OGGETTO: [ID_VIP: 5419] Progetto di un impianto per la produzione di energia da fonte eolica denominato "Parco eolico Tuscania", sito nel Comune di Tuscania (VT) e relative opere di connessione nei comuni di Tuscania (VT) e Arlena di Castro (VT)

Procedura di Valutazione di Impatto Ambientale ai sensi dell'art. 23 del D.Lgs. 152/2006.

Proponente: WPD San Giuliano Srl

CONTRODEDUZIONI ALLE OSSERVAZIONI : PROT:

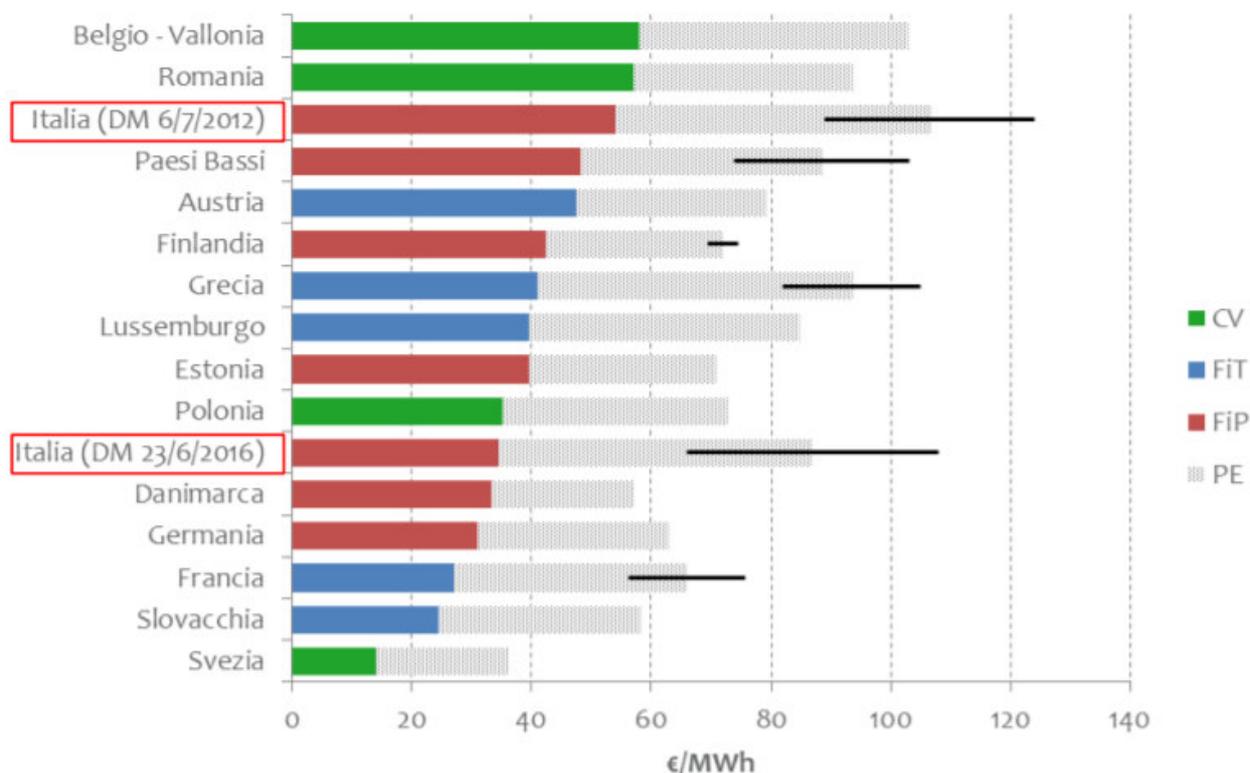
Nella documentazione tecnica non è rilevabile l'ammontare degli incentivi statali che andrebbero a ristorare una siffatta produzione energetica, un dato fondamentale per un'esauriva valutazione costi/benefici, in quanto risultando i costi ambientali di difficile quantificazione, dovrebbero essere resi noti almeno tutti gli oneri di costruzione, esercizio, manutenzione e dismissione, al fine di poter valutare la sostenibilità economica dell'intervento in relazione alle necessità energetiche del territorio.

Si premette che, ai fini della procedura di valutazione del progetto, non ha molto senso discutere sul sistema di incentivazione italiano degli impianti da FER. Si fa presente, incidentalmente, come il sistema di regolamentazione ed incentivazione, negli anni, sia passato da un sistema con tariffe fisse e predeterminate (CIP6, meccanismo dei Certificati Verdi, Tariffe Omnicomprensive), ad un sistema di procedure d'asta competitive che hanno abbassato notevolmente il costo per lo Stato dell'energia prodotta dagli impianti e reso molto conveniente l'energia prodotta dagli impianti eolici. Nell'immagine seguente, per farsi un'idea della diminuzione dei valori, viene riportato il trend delle tariffe derivanti dalle diverse procedure d'asta che si sono svolte ai sensi del DM 6/7/2012 e DM 23/6/2016: si è passati da un costo di 124 €/MWh ad un costo di 66 €/MWh (fonte GSE).
